2 商品説明

2-1	エンジン	2-2
[1]	サーミスタ	2-2
[2]	スパークプラグ	2-2
2-2	トランスミッション	2-3
[1]	セレクトケーブル	2-3
2-3	シャシ	2-4
[1]	ブレーキ	2-4
2-4	ボディ	2-5
[1]	ボディ内装	2-5
2-5	SRSエアバッグ&シートベルト	2-7
[1]	プリテンショナー付シートベルト	2-7
[2]	シートベルト	2-8

〔1〕サーミスタ

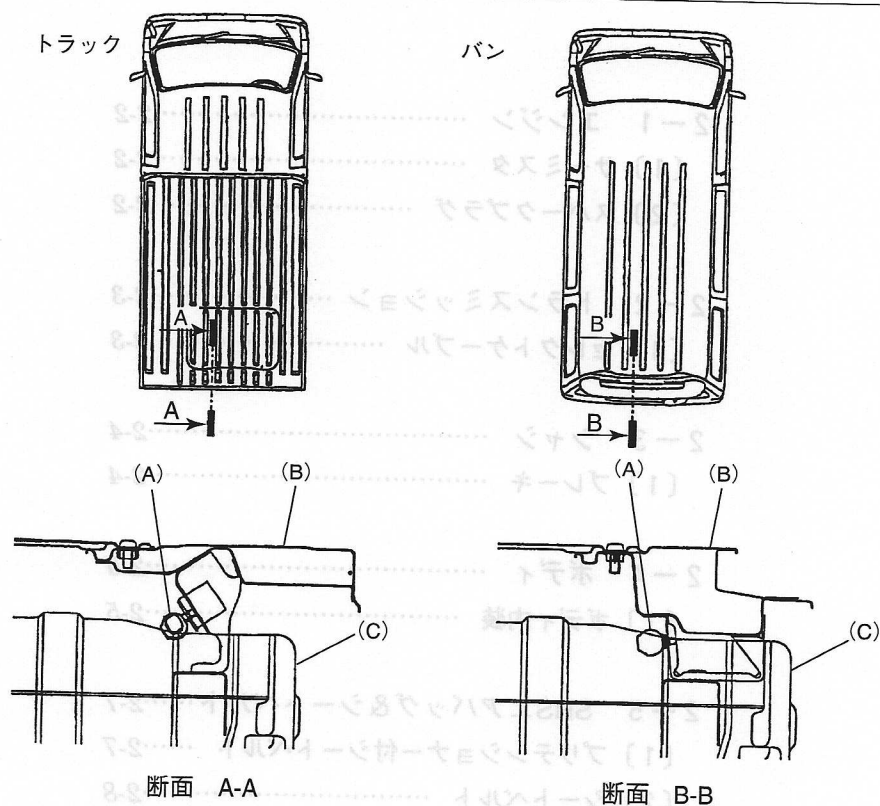
エンジン房内のサーミスタを廃止しました。(NA車)

〔1〕 セレクトケーブル

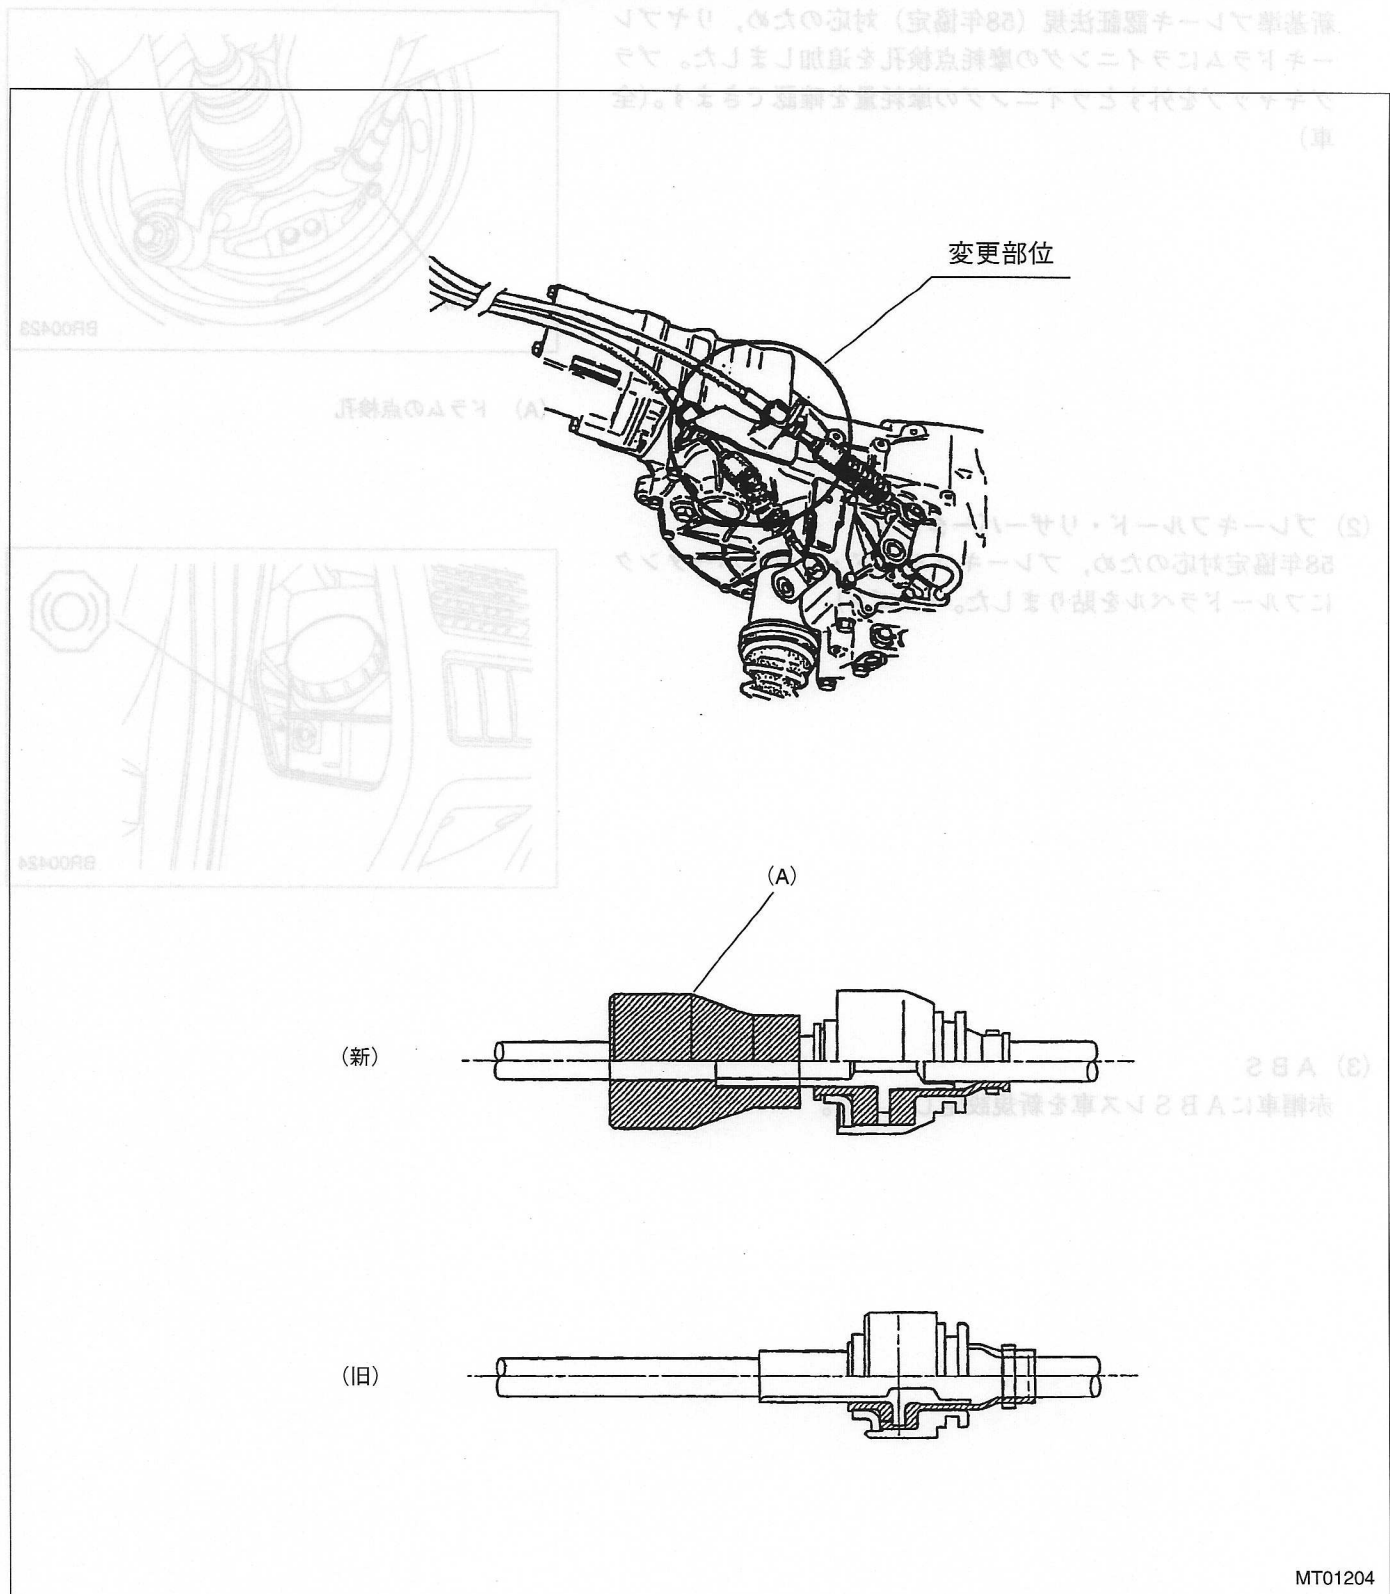
セレクトケーブルにマスを追加し、耐久信頼性を向上させました。(マニュアルトランスミッション車)

(1) ブレーキドラム

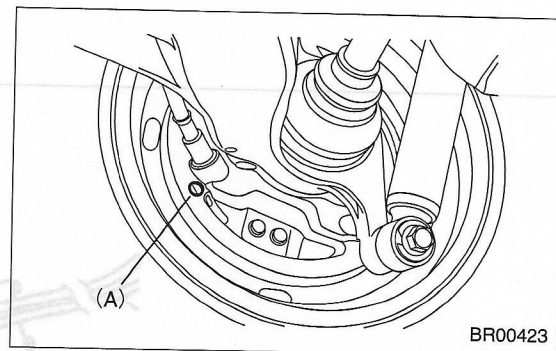
新基準ブレーキ認証法規（58年協定）対応のため、リヤブレーキドラムにライニングの摩耗点検孔を追加しました。プラグキャップを外すとライニングの摩耗量を確認できます。（全車）

(2) ブレーキフルード・リザーバータンク

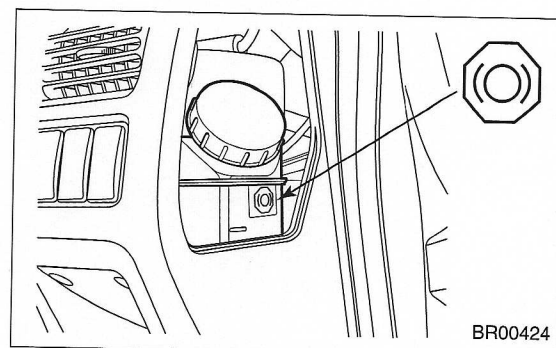
58年協定対応のため、ブレーキフルード・リザーバータンクにフルードラベルを貼りました。（ワゴン）

(2) バン VB（4 シーター車）のシート

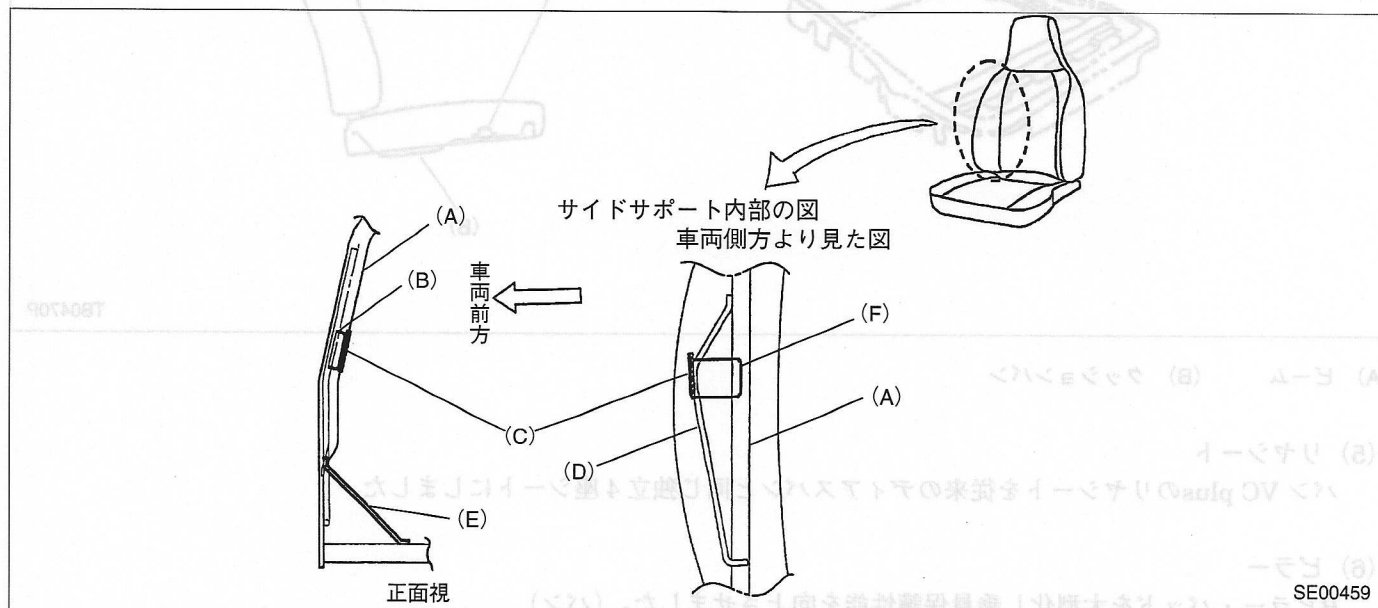
- シートを従来のハイバックシートからサイドサポート付きのハイバックシート（トランスポーターで採用済）に変更しました。サイドサポート付きのハイバックシートは、従来のハイバックシートに対し、サイドサポートブラケットの先端部形状の変更及びガセットを追加することにより乗員保護性能を向上させています。

(3) 前席のスライドレバー

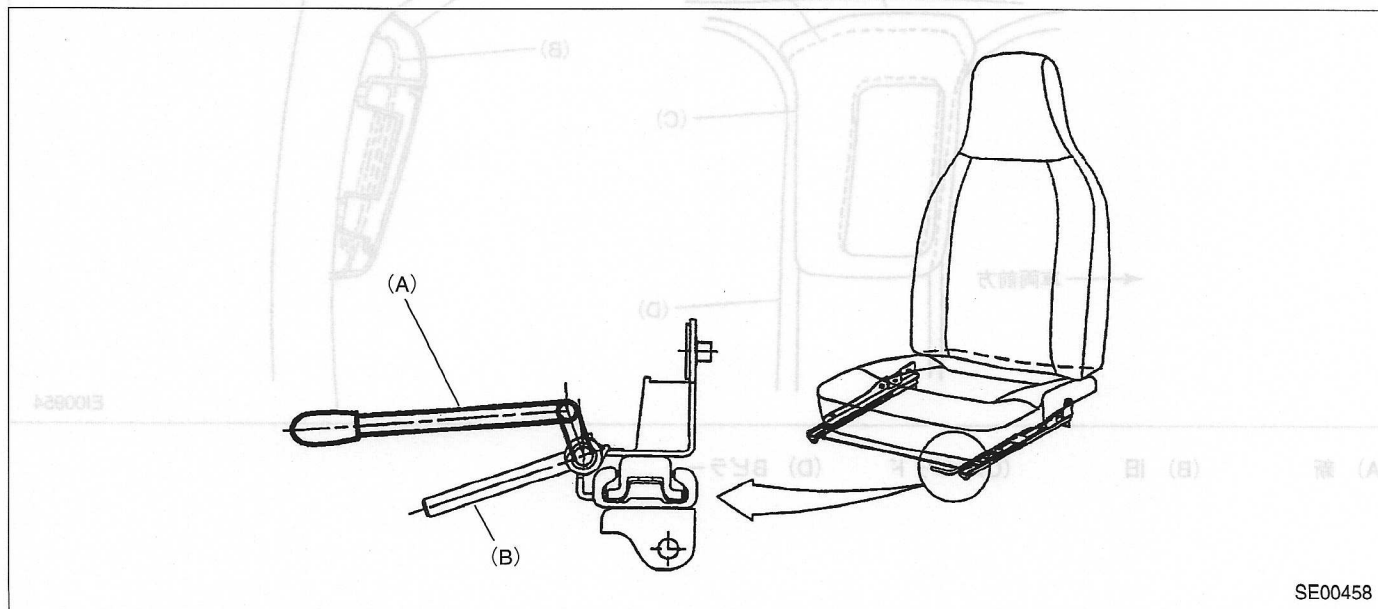
操作性向上のため、前座席のスライドレバーの形状を変更しました。

(4) 助手席

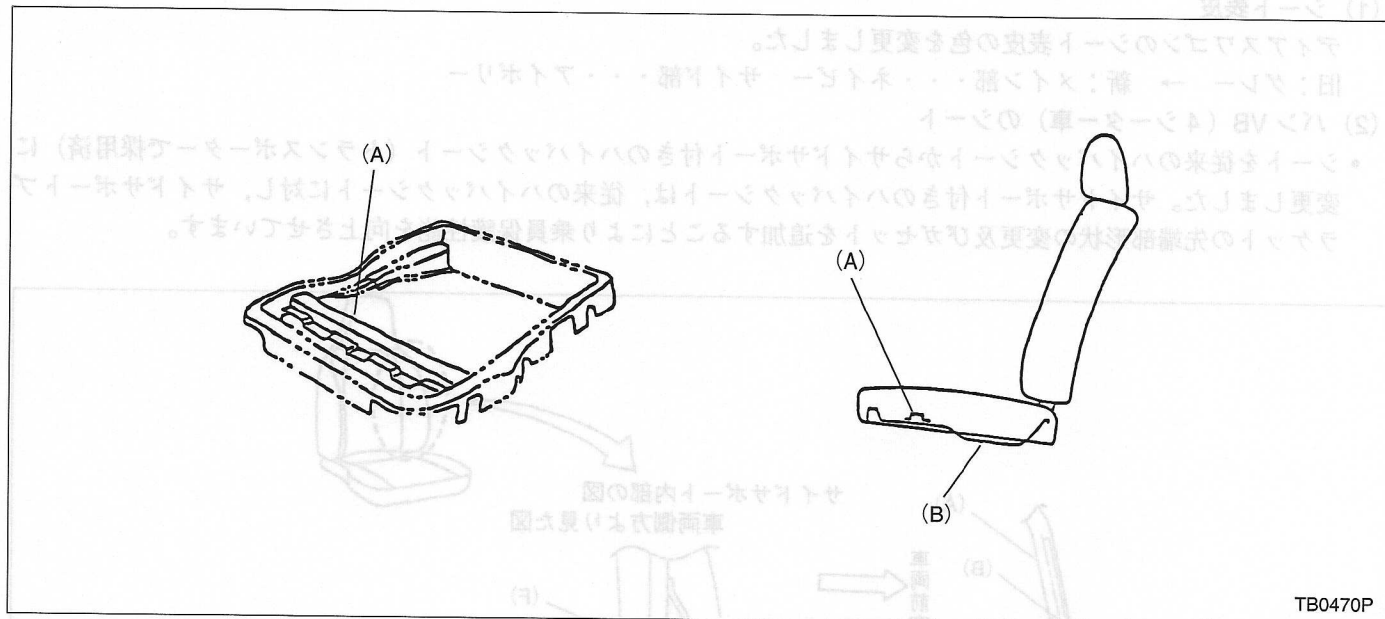
助手席シートクッションバンに車両衝突時の乗員腰移動低減部材を追加しました。(バン)

(6) ピラー

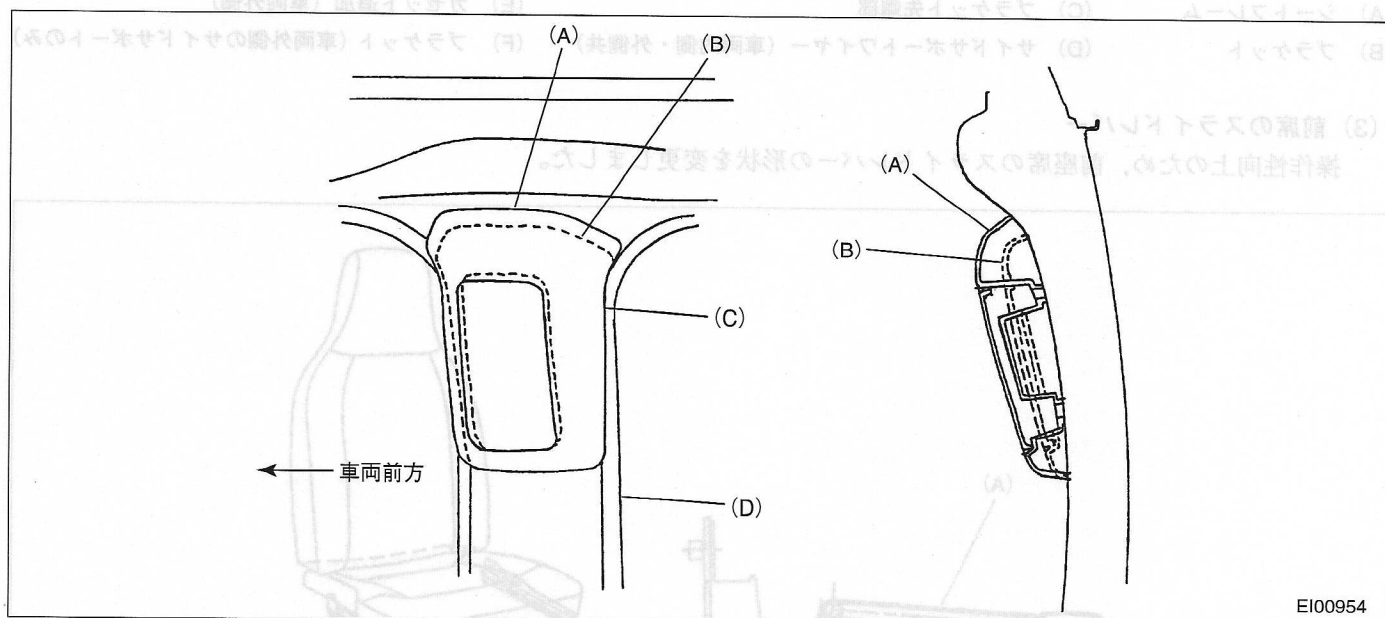
Bピラー・パッドを大型化し乗員保護性能を向上させました。(バン)

〔1〕プリテンショナー付シートベルト

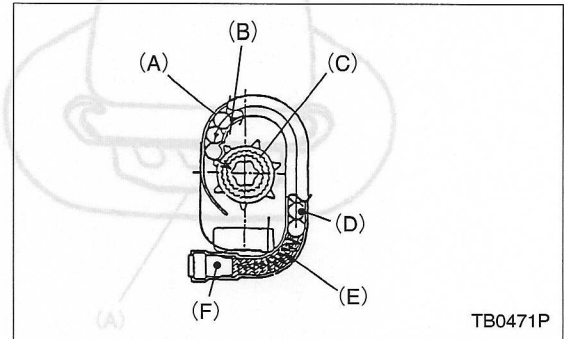
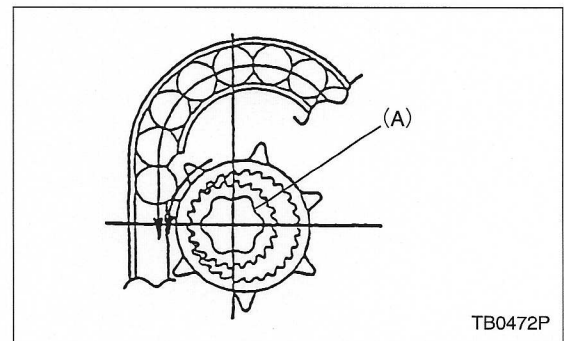
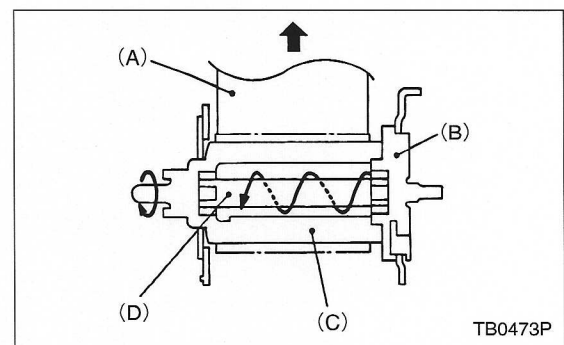
- 助手席にエネルギー吸収機構付プリテンション式シートベルトを展開しました。
- プリテンショナーは、車両前方から強い衝撃を受けた時、電気信号により着火し、シートベルトの乗員拘束タイミングを早め、乗員拘束を効果的に発揮します。
- エネルギー吸収機構は、シートベルトに大きな荷重がかかり、規定値に達した時のエネルギーを吸収し、乗員を大きな荷重から保護します。

[2] シートベルト

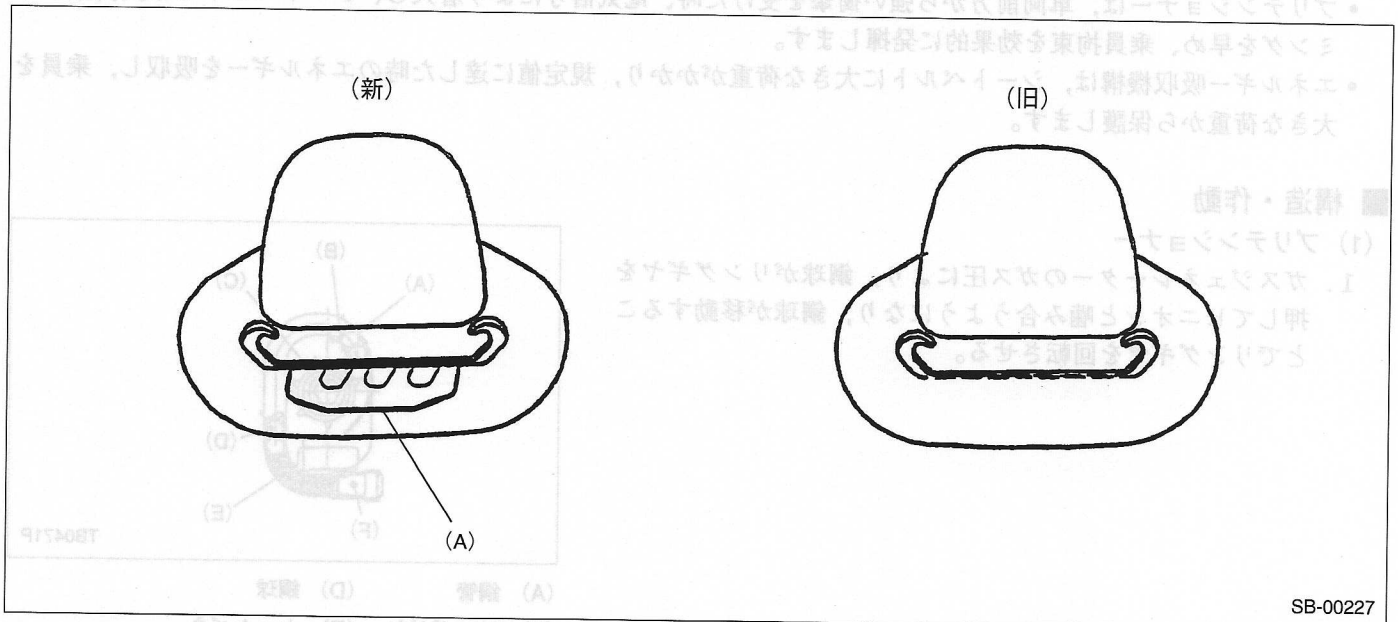
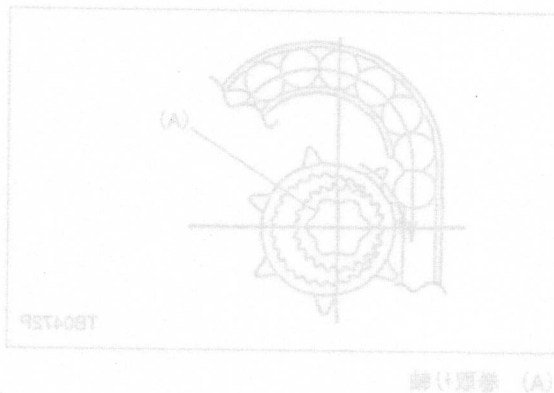
- フロントシートベルトの肩ベルトアンカーのスルーリングを変更し、乗員保護性能を向上させました。(バン)

〔1〕 パワーウインドウ

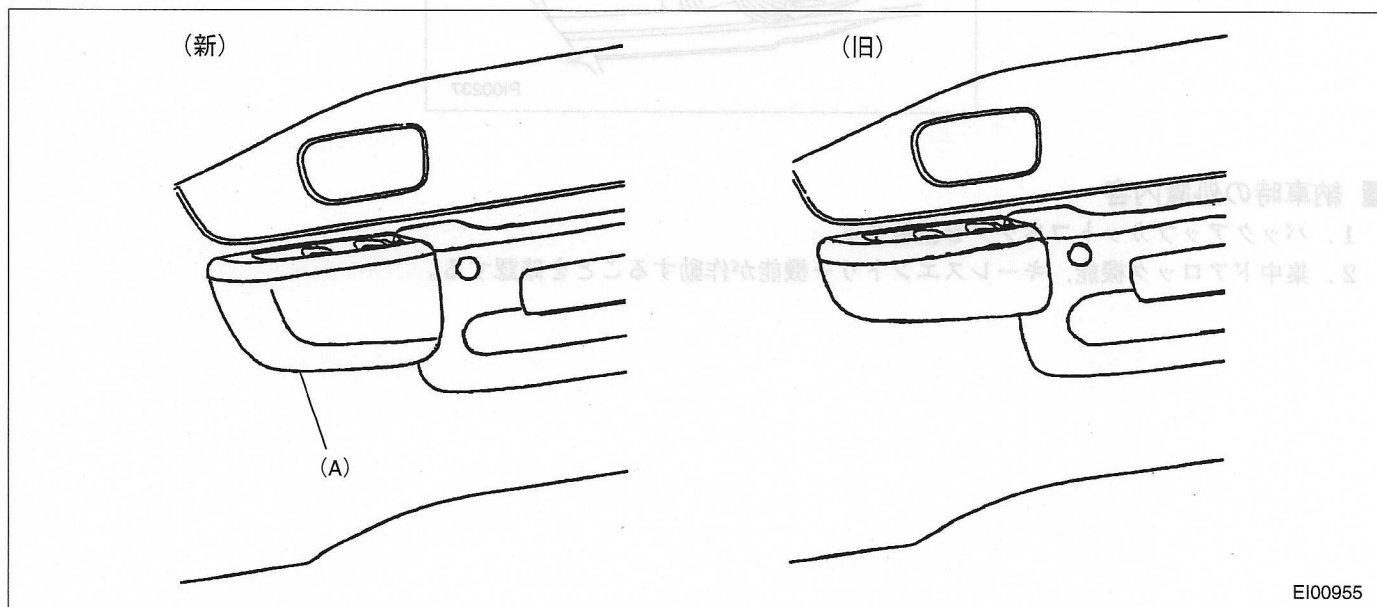
- 運転席側のパワーウインドウに挟み込み防止機能を追加しました。
- 挟み込み防止機能は、パワーウインドウスイッチの操作により、運転席ドアのウインドウが上昇している時、異物挟み込みによりある一定値の抵抗が加わったとき、ドアガラスの上昇が停止し、自動で少し下降させる機能です。

- 挟み込み防止機能の追加に伴い、パワーウインドウコントロールスイッチを変更しました。
- バンにつきましては、パワーウインドウコントロールスイッチの変更に伴ない、ドアトリムカバーを大型化しました。

〔2〕バックアップカットコネクタ

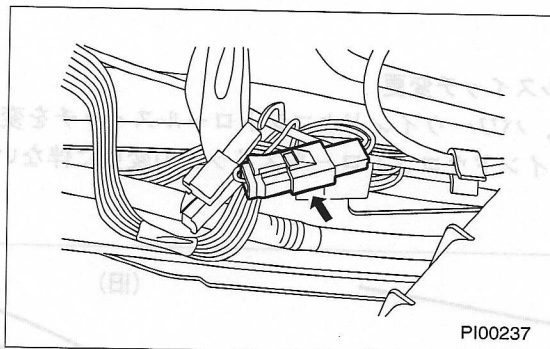
- パワーウィンドウの挟み込み防止機能が追加され、待機電流が増加したことによる車両保管時のバッテリー上がりを防止するため、グローボックス裏側にバックアップカットコネクタ（青色1極）を追加しました。このバックアップカットコネクタは、待機電流の多い集中ドアロック回路とキーレスエントリー回路の電源をカットします。

1. バックアップカットコネクタを接続する。
2. 集中ドアロック機能、キーレスエントリー機能が作動することを確認する。
